«КОМПЛЕКСНАЯ ЗАСТРОЙКА ТЕРРИТОРИИ, РАСПОЛОЖЕННОЙ В ГРАНИЦАХ УЛИЦ: КАМЧАТСКАЯ-ЗАПАДНОСИБИРСКАЯ-ЭНТУЗИАСТОВ.
МНОГОЭТАЖНЫЙ ЖИЛОЙ ДОМ ГП-75. МНОГОЭТАЖНЫЙ ЖИЛОЙ ДОМ ГП-76»

Многоэтажный жилой дом ГП-75

Архитектурно-строительные решения.

31081-75-АС9

Развертка шахты лифта Л-1 (лифт грузоподъемностью 1000 кг)

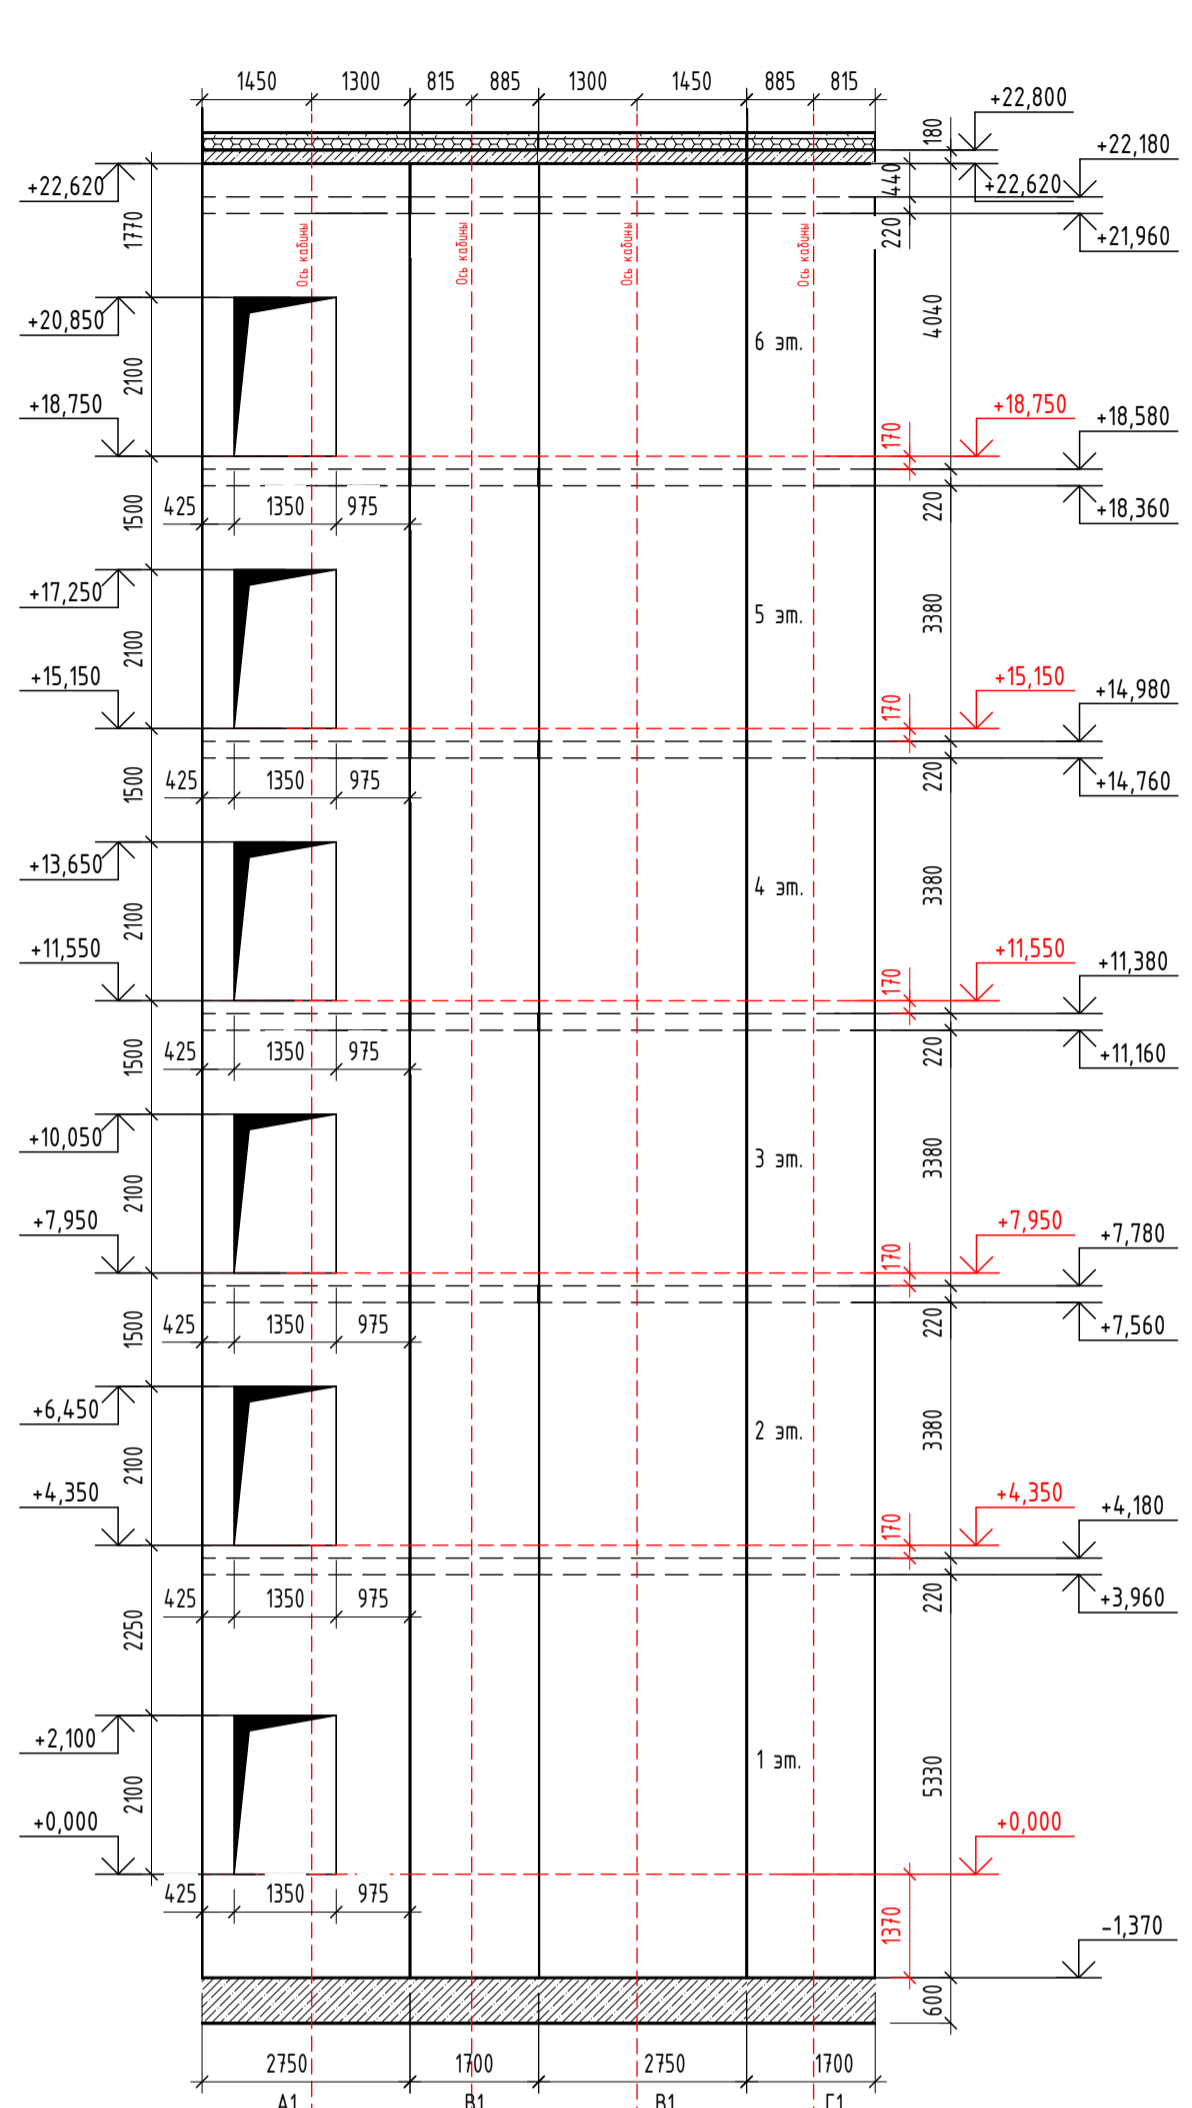
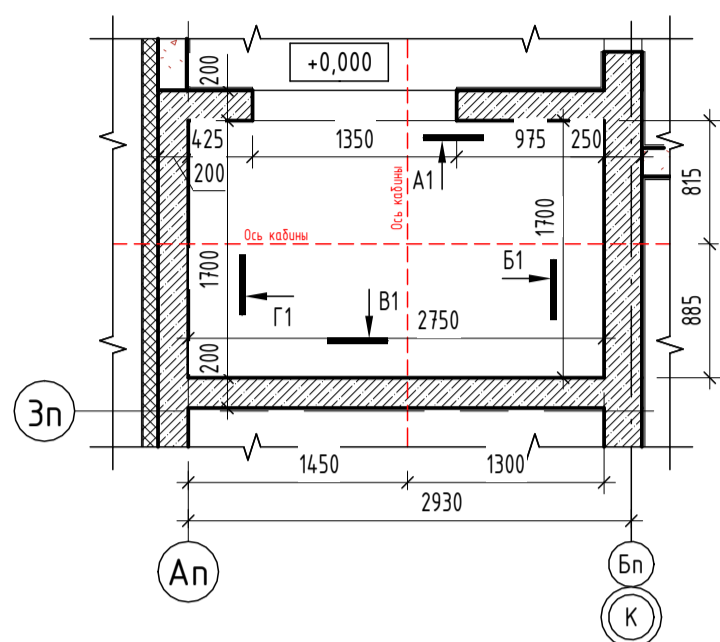
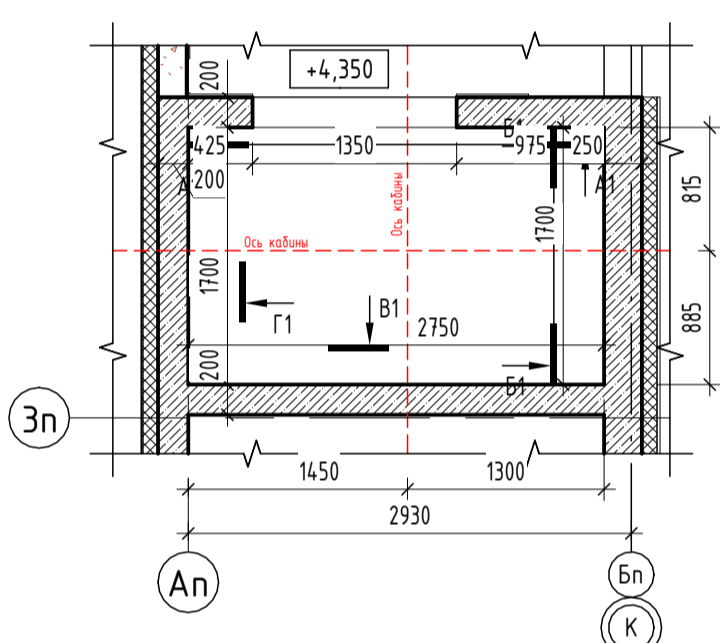
Разрешение		Обозначение	31081-75-АС9		
33-25		Наименование объекта строительства	«Комплексная застройка территории, расположенной в границах улиц: Камчатская-Западносибирская-Энтузиастов. Многоэтажный жилой дом ГП-75. Многоэтажный жилой дом ГП-76»		
Изм.	Лист	Содержание изменения		Код	Примечание
1	1	Откорректирована ведомость чертежей. Добавлена ведомость утеплителя внутренних стен.		1	Лист зам.
	2	Откорректировано кол-во перемычек в ведомости перемычек 1-го этажа		4	Лист зам.
	16	Откорректирован низ шахты лифта Л-1 в соответствии с разделом КЖ		4	Лист зам.
